改善箇所説明図

シートヒーターサーモスタットの取り付け箇所

シートヒーターサーモスタット

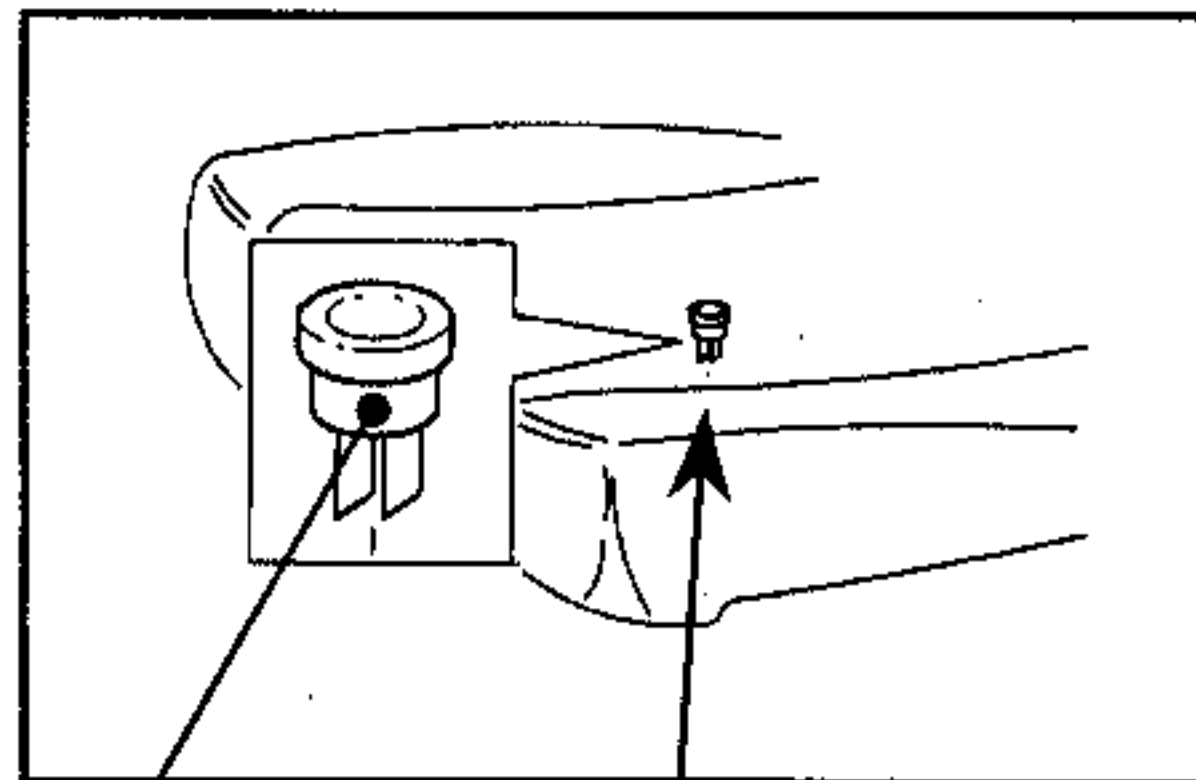
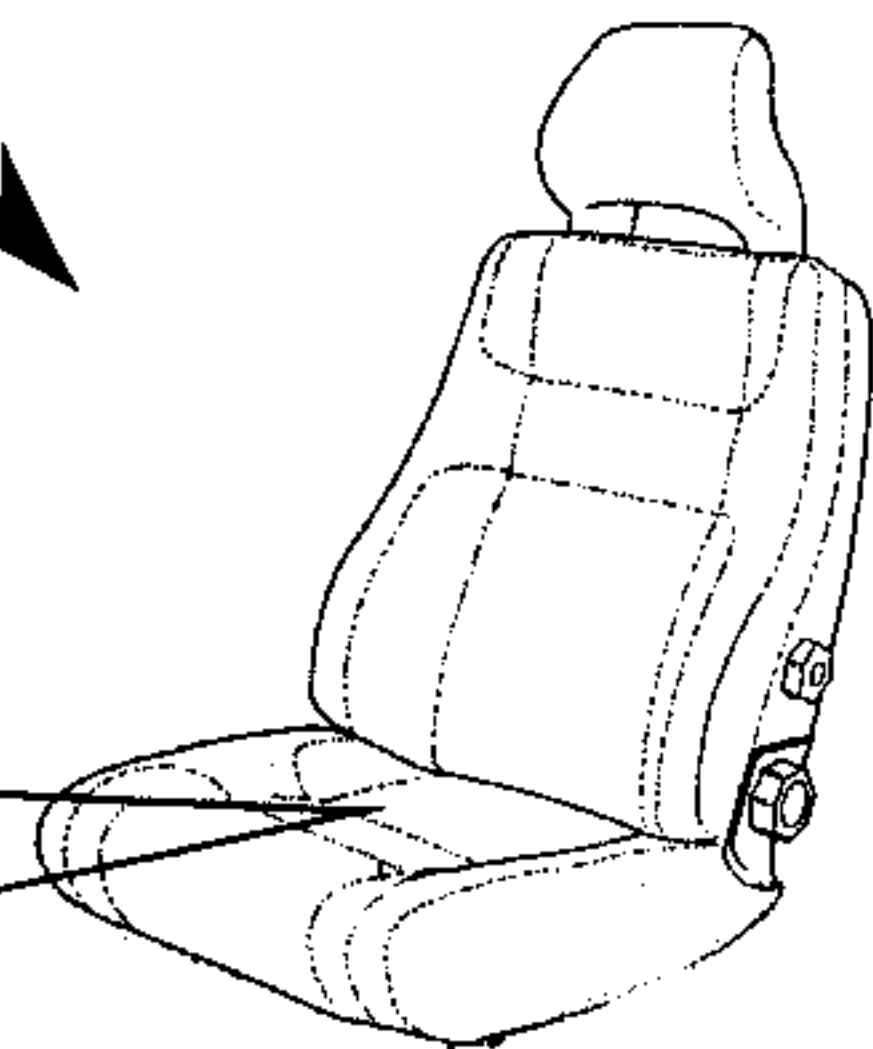
不具合発生箇所

運転者席及び助手席のシートヒーター機構において、座面に組み込まれたサーモスタットの取り付け方法が不適切なため、座面の温度が設定温度以上に上昇することがあり、内部の熱線が硬化して損傷し、最悪の場合、損傷部分が過熱して座面の一部が焦げるおそれがある。

全車両、運転者席及び助手席のサーモスタットを、対策品と交換するとともに、熱線やシート生地にも損傷のあるものは、良品と交換する。
